Vec: Vysvetlenie č. 6

Verejný obstarávateľ:	Slovenské národné múzeum generálne riaditeľstvo, Vajanského nábrežie 2, 810 06 Bratislava 16
Predmet zákazky:	Obnova areálu a kaštieľa Dolná Krupá
Číslo spisu:	SNM-HuM-ZNH-2023/12
Postup verejného obstarávania:	podľa § 66, ods. 7 písm. b) zákona č. 343/2015 Z. z. o verejnom obstarávaní a o zmene a doplnení niektorých zákonov v znení neskorších predpisov (ďalej len „zákon“)
Vyhlásenie postupu verejného obstarávania:	Zverejnené na ÚVO dňa 07. 03. 2023 č. 49/2023 značka 10245 –NSP a v Ú.v. EÚ/S46 dňa 06.03.2023 číslo 2023/S 046-135553

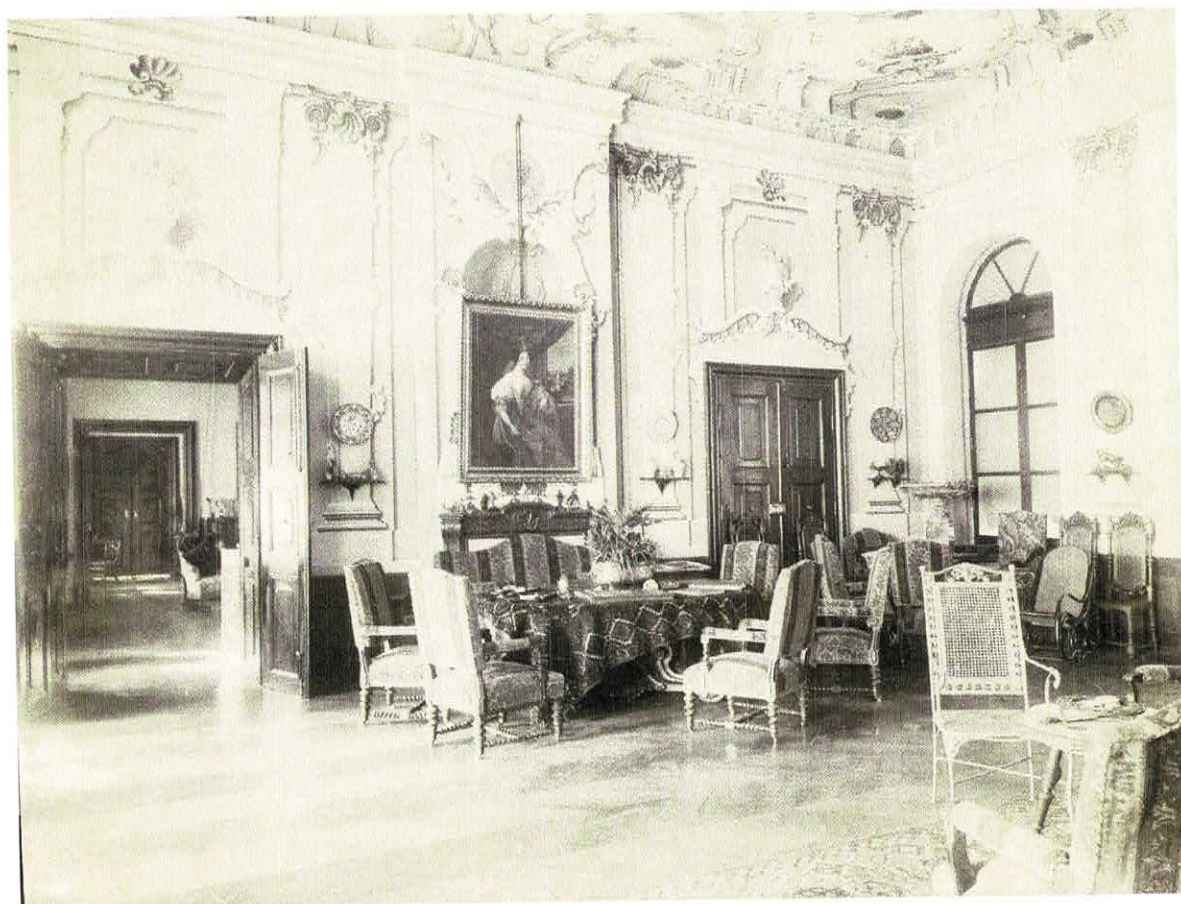
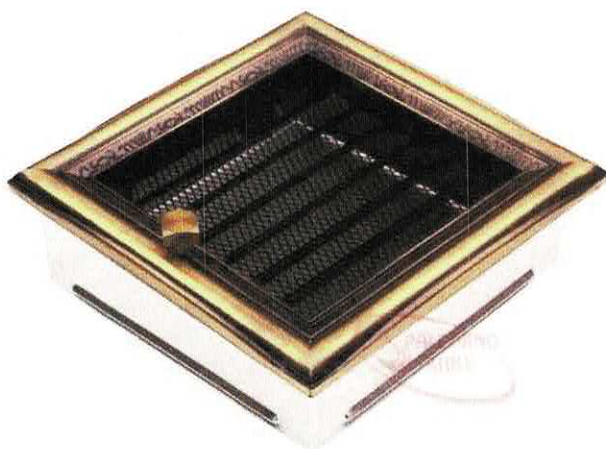
„Žiadame predložiť vzor kovania zámkov pôvodných dverí 1 NP , ktoré boli zjavne zdemontované a zdefinovať pojem „historizujúce kovanie“ konkrétnym typom kovaní schválených KPÚ.“

Verejný obstarávateľ prikladá dobové fotografie historizujúceho kovania, ktoré je zložené z hornej a dolnej časti zástrče, madla, krabicového zámku s kľučkou.
